曹魏古城北城门及两侧地块项目 1#-15#楼、地下
车库及人防工程

审核报告

北城门及两侧地块项目 1#-15#楼、地下车库及人防工程图纸 设计疑问回复

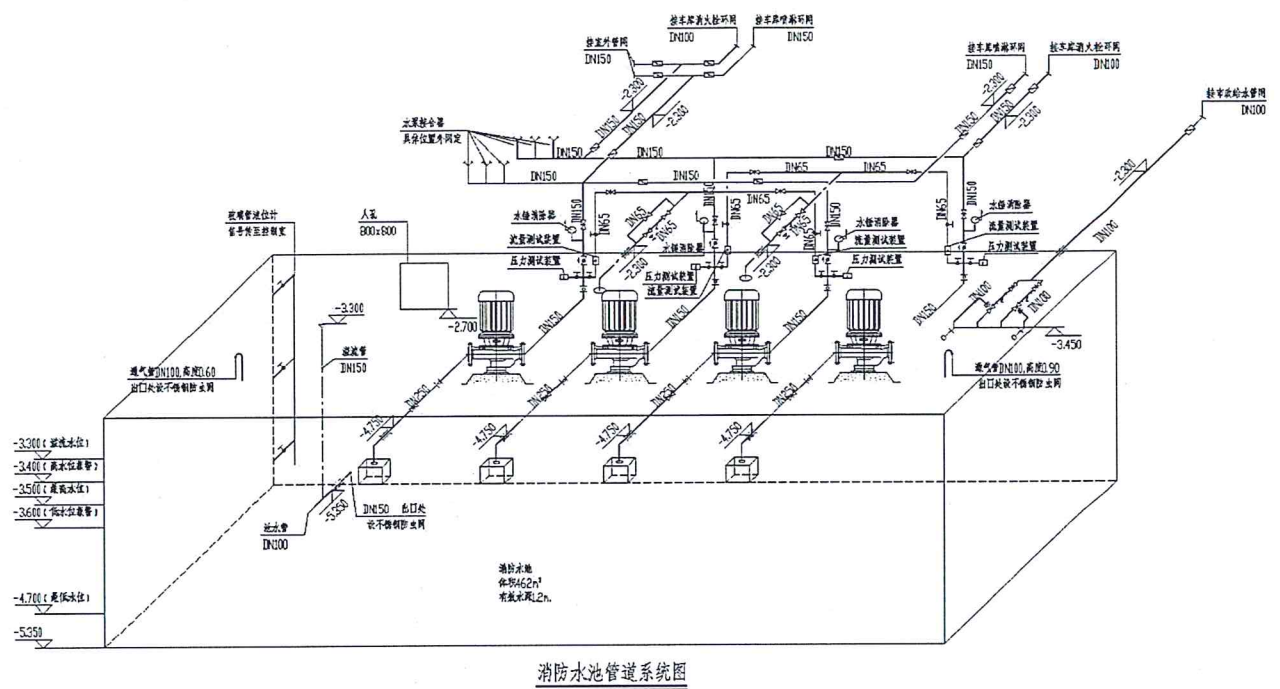
30、设计说明上有压力开关、流量开关, 但在泵房和屋面水箱的图纸没有显示, 是否纳入变更或签证?

回复: 水泵房内消防水泵出水管上均增设压力测试装置、流量测试装

置、水锤消除器, 如下图
